Gremium: Planungsausschuss  
Sitzung am: 07.06.2021

**Vorhabenbezogener Bebauungsplan Nr. 49  
Kaiser-Carré, Wohn- und Geschäftshaus  
Plangebiet: Bereich zwischen Kaiserstraße, Cecilienstraße und Theodor-Heuss-Straße im  
Siegburger Zentrum**

## **Eingegangene Stellungnahmen und Abwägungsvorschlag der Stadtverwaltung**

Anlagen zu Altlasten und Grundwassermessstellen

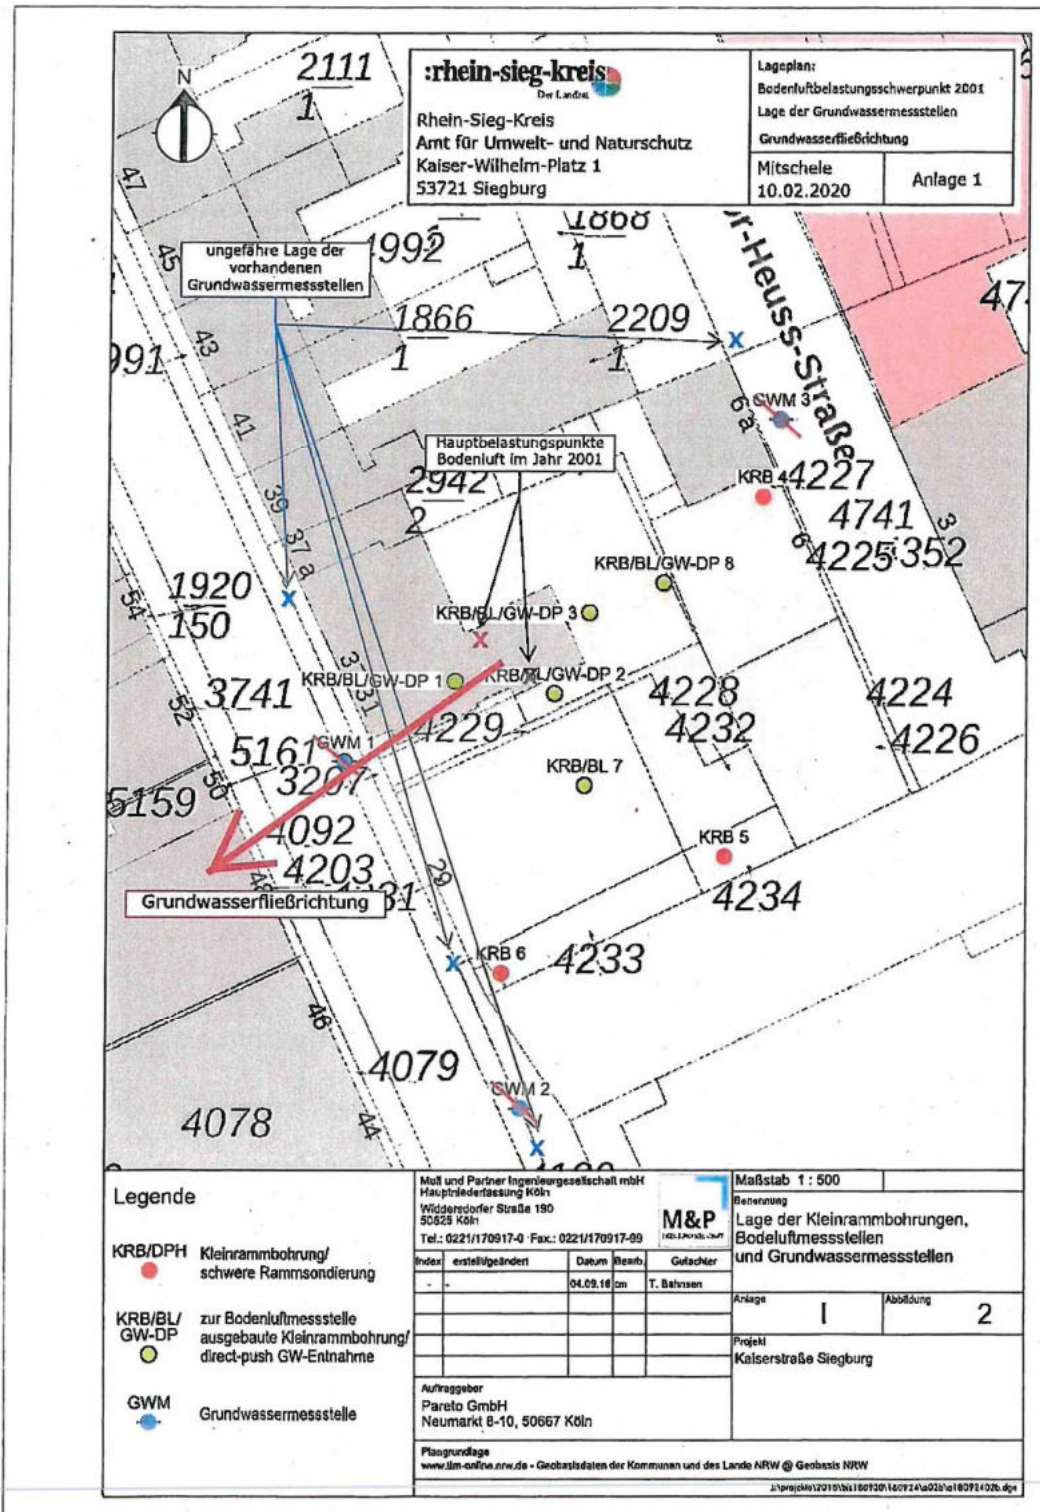
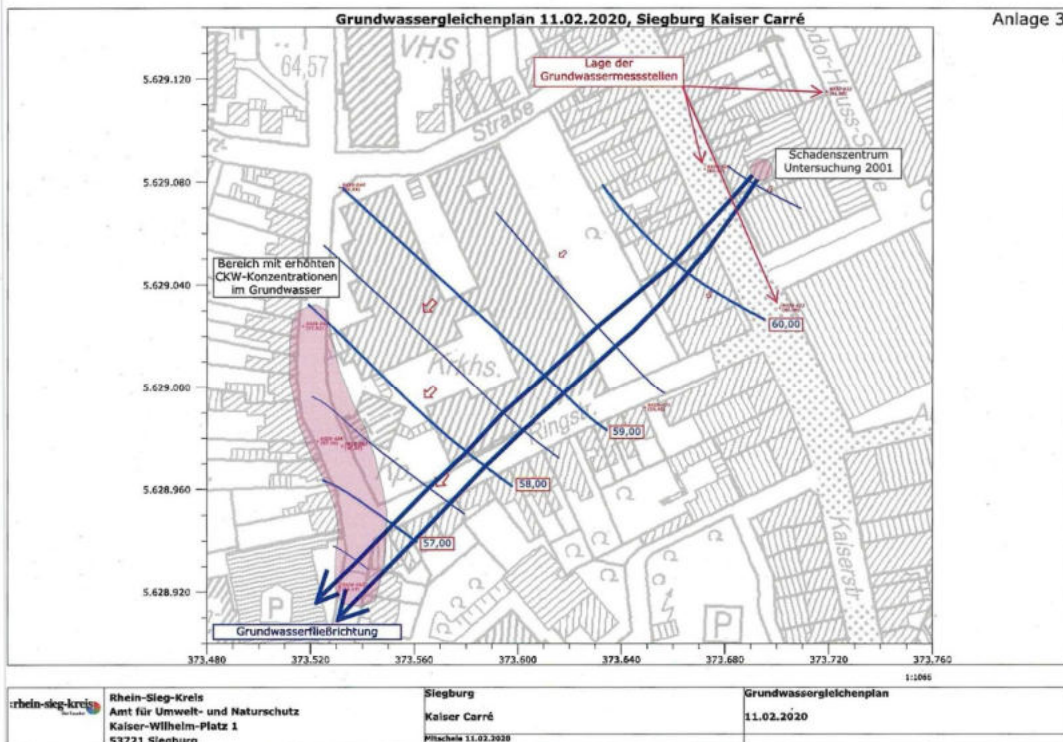
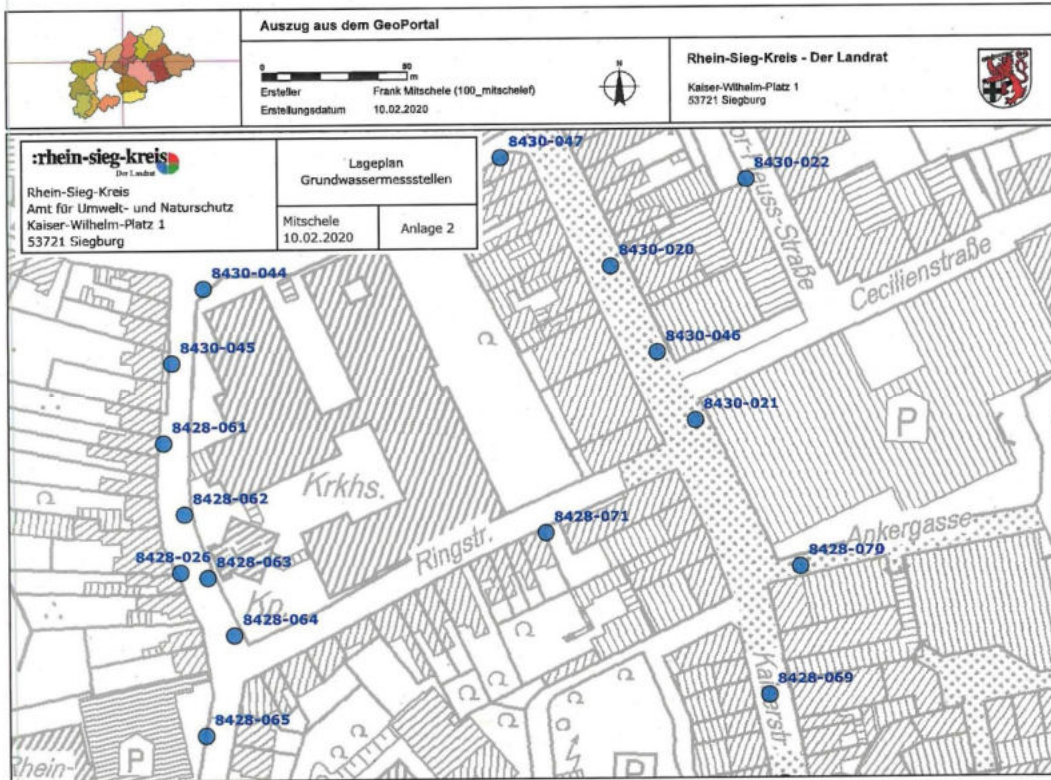
Die Lage der Grundwassermessstellen ist in den vorliegenden Gutachten nicht richtig dargestellt. Die tatsächliche Lage der Grundwassermessstellen (8430-020, 8430-021, 8430-022 und 8430-046) ist den Anlagen 1 und 2 zu entnehmen. Anlage 3 zeigt einen Grundwassergleichenplan (Stichtagsmessung vom 11.02.2020 durch den Rhein-Sieg-Kreis) mit dem markierten Schadenszentrum, den Grundwassermessstellen, der Grundwasserfließrichtung und einem CKW-Grundwasserbelastungsbereich im weiteren Abstrom.

Im nahen Umfeld des Geltungsbereiches des vorhabenbezogenen Bebauungsplanes befinden sich drei Grundwassermessstellen (8430-020, 8430-022, 8430-046 – siehe Anlage 2). Die Grundwassermessstellen sind zu erhalten.

Es wird angeregt, die Grundwassermessstellen in den Planunterlagen zeichnerisch darzustellen und darauf hinzuweisen, dass diese zu erhalten, bzw. bei Zerstörung zu ersetzen sind. Die Koordinaten der Messstellen können den Einmessskizzen (siehe Anlagen 4) entnommen werden.

Die Lage der Grundwassermessstellen 8430-022 wird im Bebauungsplan korrigiert.

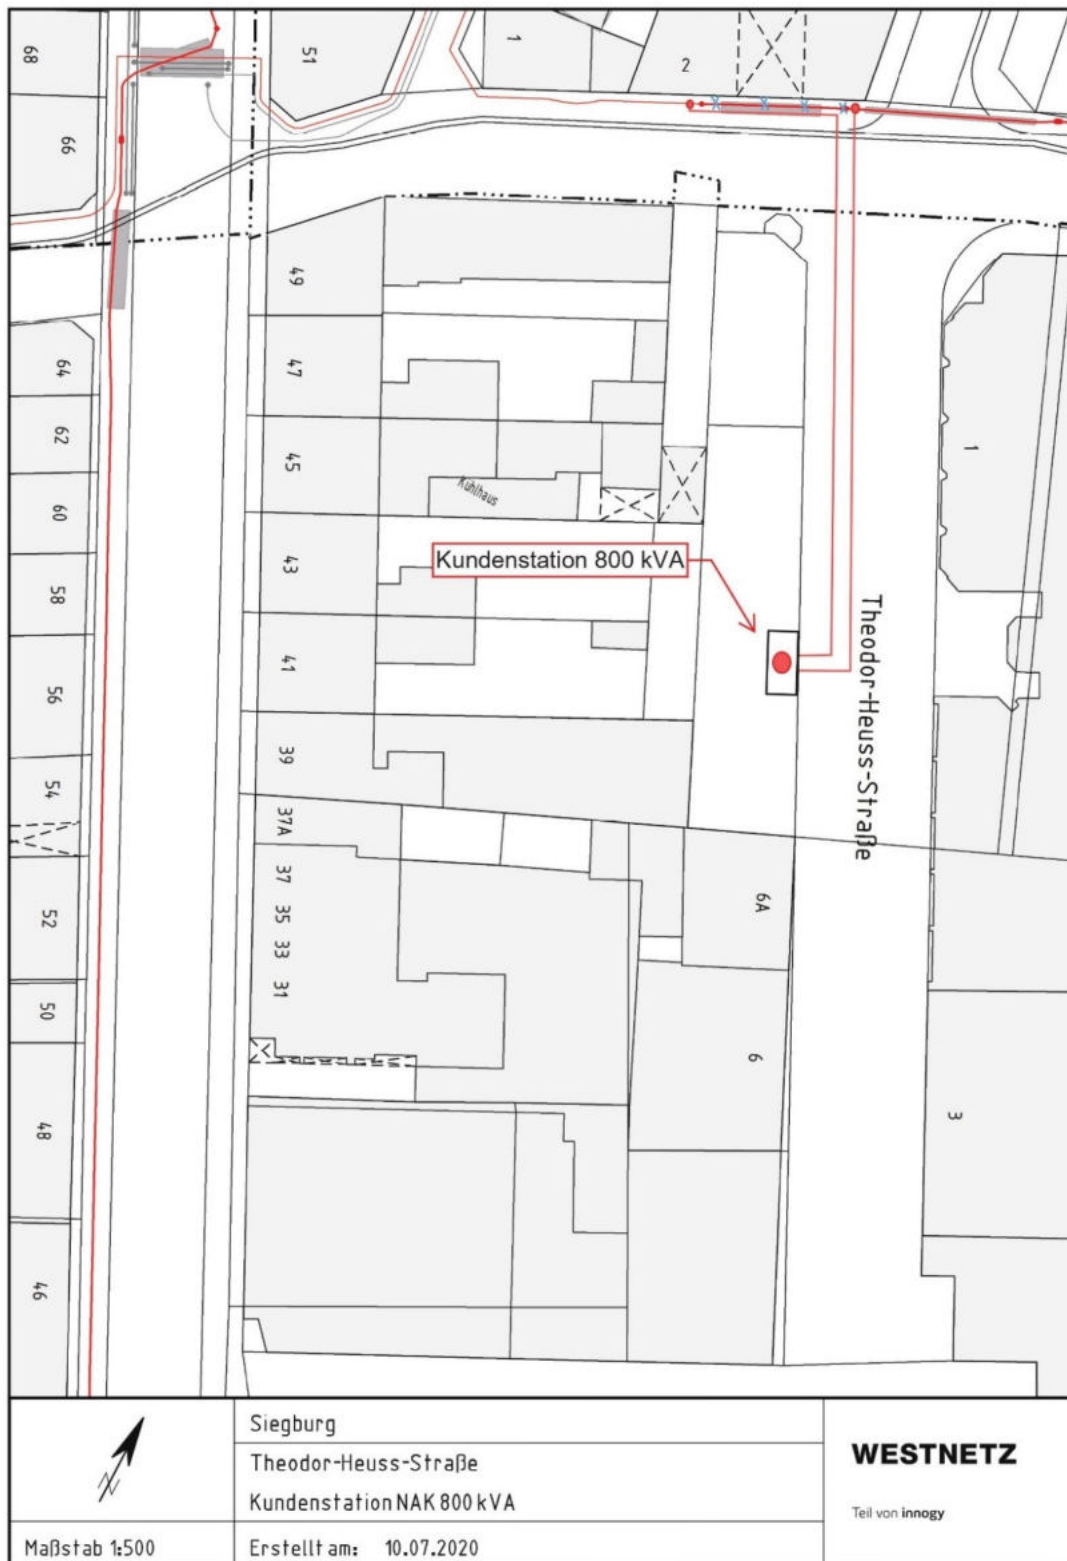
Das beauftragte Ingenieurbüro hat eine Kundenstation für 800 kVA Leistung angefragt. Hierzu gibt es eine Vorplanung, welche ich der Mail beigelegt habe.

Wir bitten Sie, diese Leitungen für die weitere Planung zu berücksichtigen.

Die geplante Kundenstation liegt im Bereich des geplanten Technikgebäudes.

Abb.1

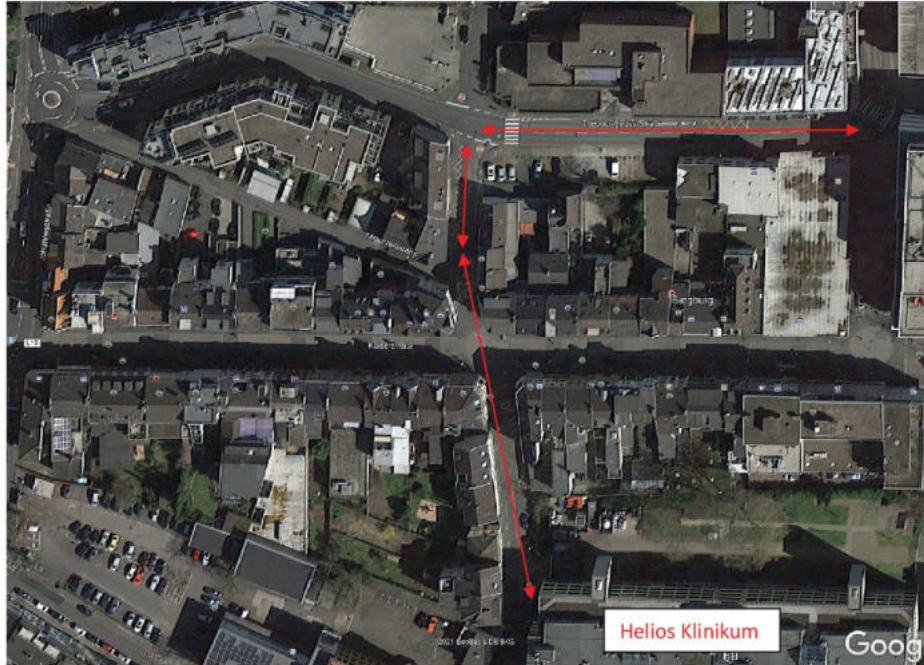
Die Kreuzung Theodor-Heuss-Straße und Kronprinzenstraße ist aus Richtung Kaiserstraße nicht ungefährlich. Besonderheit ist, dass in dieser Richtung die Theodor-Heuss-Straße nach links, Richtung Johannesstr. nicht einsehbar ist. Die Theodor-Heuss-Straße stößt zum einen nicht in einem 90° Winkel auf die Kreuzung und hat im weiteren Verlauf Richtung Johannesstraße noch einen Knick. Aufgrund gehäufter Unfälle, wurde dort auf der Straße als Warnung auf beiden Seiten ein großes „Stop“ Zeichen auf die Fahrbahn gemalt und gegenüber auf der Ecke der AOK ein Spiegel aufgestellt, damit man die Theodor-Heuss-Straße wenigstens bis zum Knick einsehen kann. Für die Gegenrichtung der Kronprinzenstraße ist an der Ecke Kronprinzenstraße 2 ebenfalls ein Spiegel montiert.

Abb.3

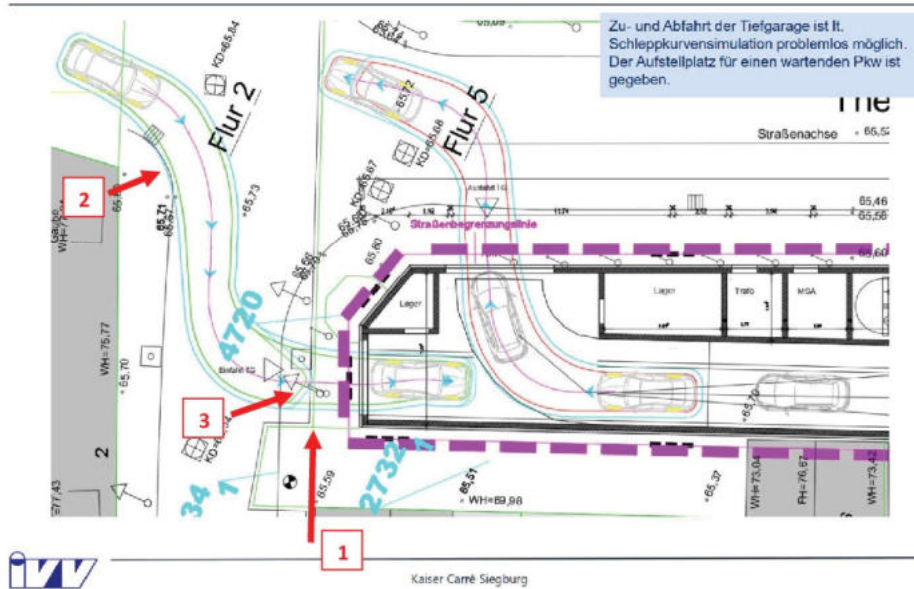
Dazu ist erst einmal festzustellen, dass diese Skizze nicht mehr dem aktuellen Stand der Planung der Pareto GmbH entspricht. Ein kleines Detail wurde gegenüber der vorhergehenden Planung geändert, was leicht übersehen werden kann. Vorher war das Technik Gebäude schätzungsweise 2m kürzer (genauere Maße sind aus den Plänen nicht zu erkennen). Ursprünglich ging das Gebäude nicht bis ganz an die Grundstücksgrenze an der Kronprinzenstraße. Die vorher gerade, abgeschrägte Ecke ist jetzt eine Rundung, entsprechend der Grundstücksgrenze. Zumindest sieht das in den mir zugänglichen Plänen so aus. Abb. 4 und 5 alte Version. Abb.6 und 7 aktuelle Version. Das bedeutet, dass die Einfahrt in Abb.3 jetzt auf Höhe der Grundstücksgrenze liegt, an der Stelle, die mit dem Pfeil „1“ markiert ist.

Abb.8

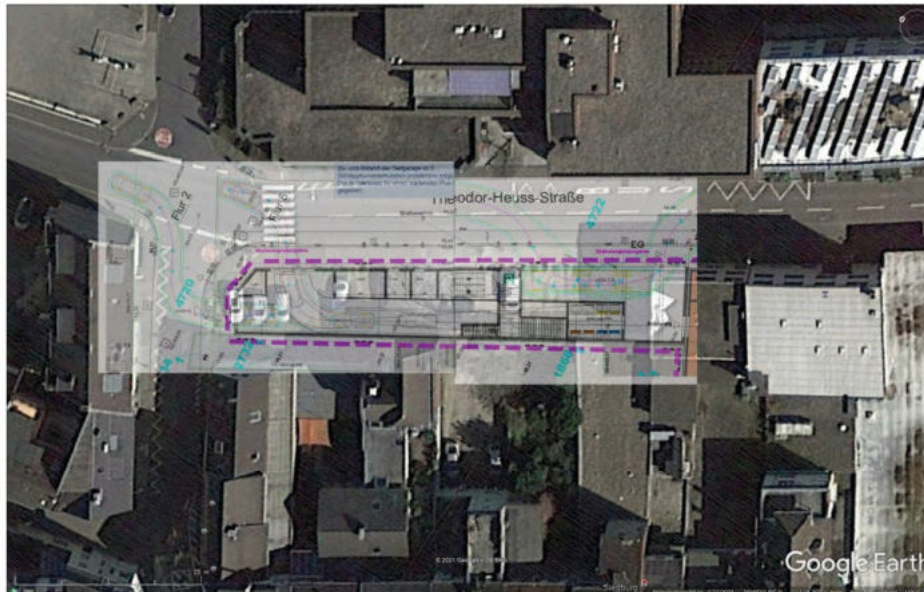
In Abb.3 ist eine Simulation dargestellt, die zeigen soll, dass die Einfahrt von der Kronprinzenstraße problemlos möglich ist. Aus eigener Erfahrung als Anwohner, der dort häufiger einfahren muss, kann ich das nicht bestätigen. Auf den ersten oberflächlichen Blick erscheint es vorteilhaft, wenn man aus Richtung Johannesstraße dort scheinbar gerade mit einem kleinen Schlenker einfahren kann. Wenn man sich die Kurve aber einmal genauer anschaut, erkennt man, dass in Fahrtrichtung an der Ecke der Kronprinzenstraße die äußere rechte blaue Linie schon die Bordsteinkante überschreitet (Pfeil 2). Kein Fahrer wird so dicht, quasi mit der Felge am Bordstein fahren. Man muss schon sehr genau dieser Ideallinie folgen um die Einfahrt genau zu treffen. Das heißt, scharf rechts, ein kleines Stück

Hier fällt in der Montage Abb. 8 als erstes auf, dass die geplante Ausfahrt genau auf dem aktuell vorhandenen Fußgängerüberweg liegt. Das ist wenig sinnvoll und möglicherweise auch gar nicht zulässig. Da fehlt mir die Rechtskenntnis. Der Fußgängerüberweg müsste verlegt werden. Nach links, auf die andere Seite der Kreuzung ist äußerst ungünstig, da hier die Gehwege sehr schmal sind und vor allem Busse dort sehr dicht am Rand fahren. Nach rechts bedeutet, dass alle Fußgänger die von der Kaiserstraße kommen und über die Theodor-Heuss-Straße wollen, zuerst an der Einfahrt der Tiefgarage vorbei müssen und dann auch noch an der Ausfahrt. Das bringt eine zusätzliche Gefährdung für die Fußgänger, da die aus der Tiefgarage ausfahrenden Fahrzeuge aufgrund der engen Ausfahrt mit der Motorhaube erst mal auf den Gehweg fahren müssen, um überhaupt was sehen zu können. Fraglich ist auch, ob die Fußgänger den neuen Überweg annehmen oder lieber doch ähnlich der bisherigen Strecke dann nahe der Einmündung die Straße überqueren. Aus Bequemlichkeit oder um nicht an der Ausfahrt vorbei zu müssen. Wie schon gesagt, der Überweg ist nicht ohne Grund genau an dieser Stelle.

Abb.13

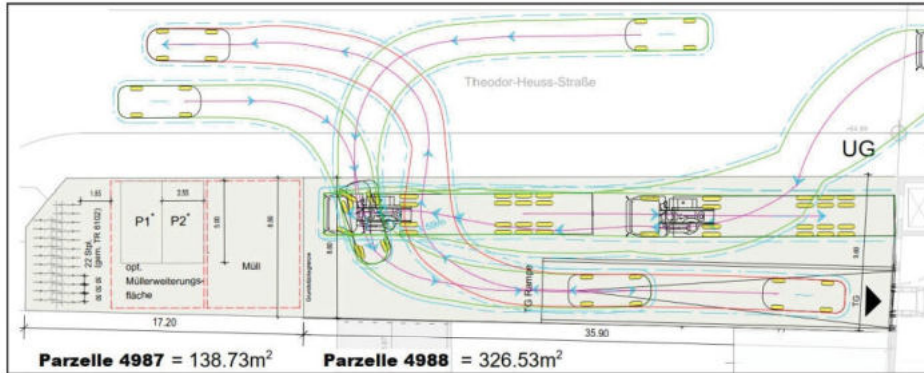
Die Alternative wurde bereits in der Planung der Pareto GmbH vom 04.02.2020 aufgezeigt.

Ich habe diese Zeichnung ebenfalls auf das Luftbild gelegt.

Abb. 1

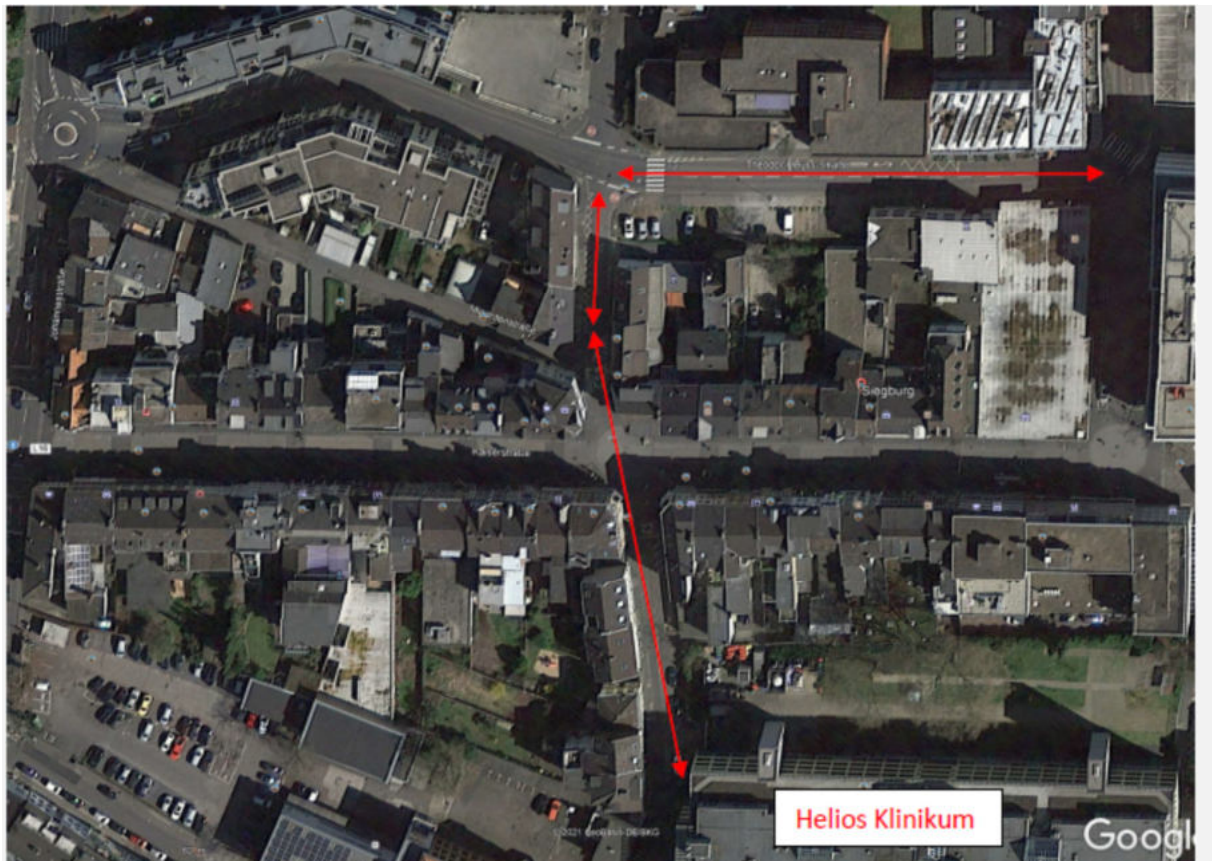
„Die Kreuzung Theodor-Heuss-Straße und Kronprinzenstraße ist aus Richtung Kaiserstraße nicht ungefährlich. Besonderheit ist, dass in dieser Richtung die Theodor-Heuss-Straße nach links, Richtung Johannesstr. nicht einsehbar ist. Die Theodor-Heuss-Straße stößt zum einen nicht in einem 90° Winkel auf die Kreuzung und hat im weiteren Verlauf Richtung Johannesstraße noch einen Knick.
